Assunto: **Processo de Licenciamento Único Ambiental N.º PL20260115000390
CIMPOR (500782946)
CIMPOR - Indústria de Cimentos, S.A. - C.P.Souselas (APA00041122)
Decreto-Lei n.º 75/2015, de 11 de maio
Pedido de Elementos Adicionais**

No âmbito da Avaliação de Impacte Ambiental (AIA)

Figura 1 - Atual configuração licenciada da instalação de coincineração de resíduos.

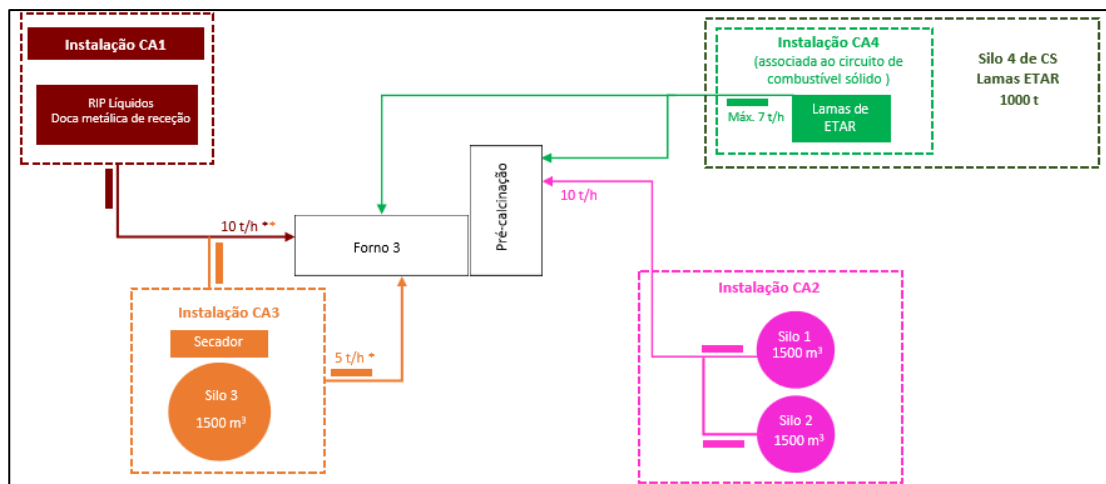
- 3.1.** Descrever a instalação, a natureza e extensão das atividades a desenvolver no estabelecimento, com indicação dos balanços de entradas/consumos e saídas/emissões, e das operações de gestão de resíduos realizados aplicáveis, considerando a atual configuração licenciada da instalação de coincineração de resíduos, conforme ilustrado na Figura 2, designadamente:
- Resíduos não perigosos (RNP): 22t/h no forno 3;
 - Resíduos perigosos (RP) de 10t/h no forno3 (líquidos – CA1 e sólidos – CA3), num limite de 240t/dia e 45000t/ano.

Figura 2 - Diagrama das Instalações de Combustíveis Alternativos (CA) – Situação após alteração.

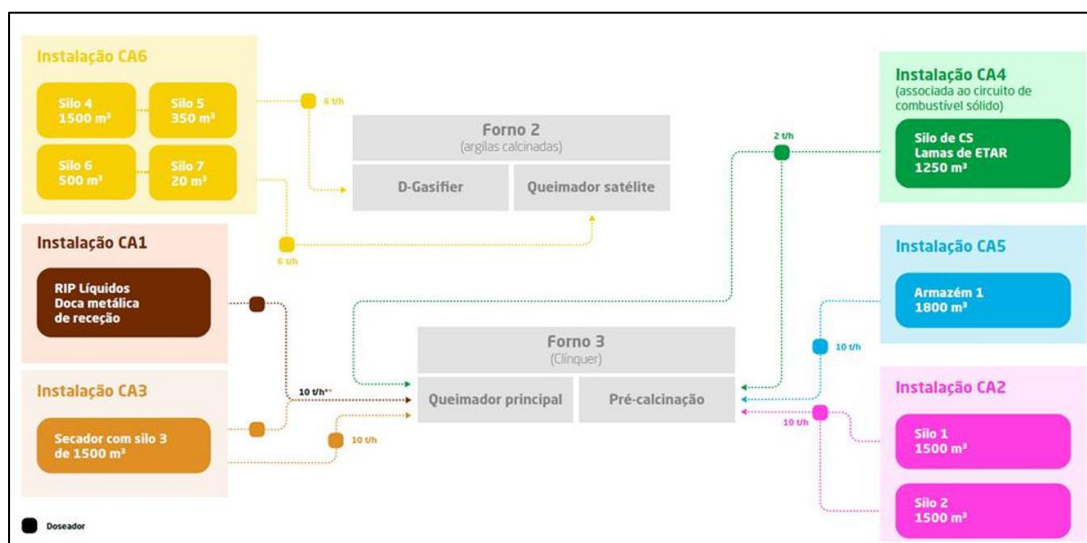
3.2. Descrever a instalação, a natureza e extensão das atividades a desenvolver no estabelecimento, com indicação dos balanços de entradas/consumos e saídas/emissões, e das operações de gestão de resíduos realizados aplicáveis, considerando a configuração após a execução do projeto de alteração, conforme ilustrado na Figura 3 (constante do documento "CPS_AN1-14_MemoriaDescritiva_09fev2026.pdf"), assim como a informação do Quadro Q40 – Caracterização do estabelecimento/instalação do Formulário, que refere as seguintes capacidades de coincineração:

- 3.3.** Confirmar se o Forno 4 (ex-Forno 2) vai passar a coincinerar resíduos (não perigosos), através da instalação CA6, num total de 12 t/h.
- 3.4.** Confirmar se no Forno 3 é solicitado aumento de 10 t/h de coincineração de resíduos não perigosos, tomando em consideração as seguintes alterações: decréscimo em 5 t/h (de 7 t/h para 2t/h) da capacidade de coincineração de lamas associada à instalação CA4, o acréscimo em 5 t/h (de 5t/h para 10 t/h) da capacidade de coincineração de resíduos não perigosos associada à instalação CA3, bem como a adição da instalação CA5, com capacidade de coincineração associada de 10 t/h.

Figura 3 - Representação esquemática do tratamento das águas da zona do novo armazém de CDR.

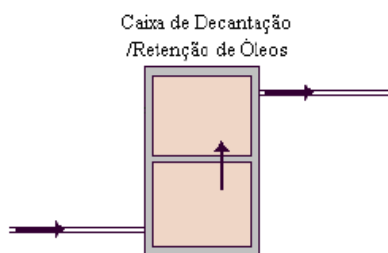
4.3. Esclarecer a configuração do sistema de tratamento associado à nova linha LT20, atendendo a que, na pág. 70 do Relatório Síntese (RS), é referido que a referida linha é constituída por sistema de decantação e separador de hidrocarbonetos, enquanto no ficheiro "CPS_AN3.22_DimensionamentoETARs_LT20_16fev2026", menciona que o efluente bruto a tratar é encaminhado para o sistema de tratamento constituído por duas caixas de betão em série (Figura 1 do referido ficheiro).

Clarificar a localização e caracterização do separador de hidrocarbonetos. Caso o mesmo seja constituído pelas "duas caixas de betão em série", indicar qual o procedimento que ocorre nas mesmas para a separação de óleos e gorduras das pluviais potencialmente contaminadas, indicando os respetivos fluxos (entrada das pluviais potencialmente contaminadas, água tratada, óleos e gorduras) e respetivos destinos finais.
